## 改善箇所説明図

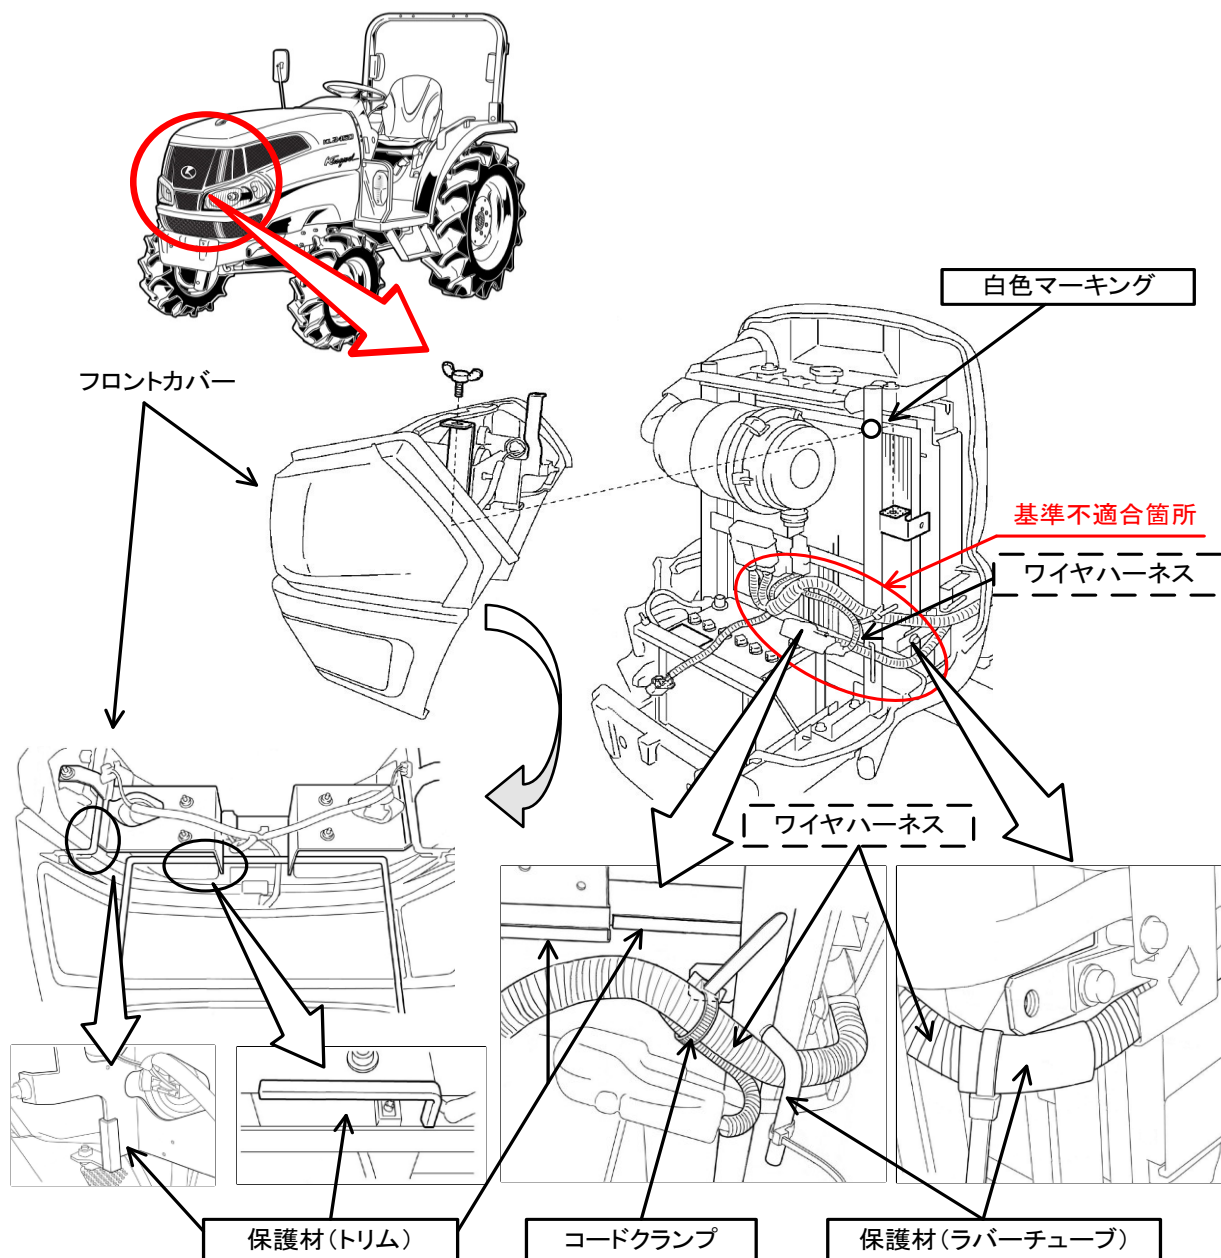
〔エンジンルーム内バッテリー周辺のワイヤハーネスにおいて、取り回しが不適切なため、当該ワイヤハーネスが周辺部品と接触しているものがある。そのため、走行時や作業時の振動により当該ワイヤハーネスの被覆が損傷して、ワイヤハーネス内の配線が短絡、発熱、焼損することがあり、最悪の場合車両火災に至る恐れがある。〕

全車両、ワイヤハーネスに固定用のコードクランプを追加し、ワイヤハーネスの経路を変更するとともに周辺部品に保護材を追加する。また、ワイヤハーネスの損傷状況を点検し、必要に応じて補修またはワイヤハーネスを新品に交換する。

改善後の識別: 上図の場所(フロンピラー左側支柱)に白色マーキングを実施する。
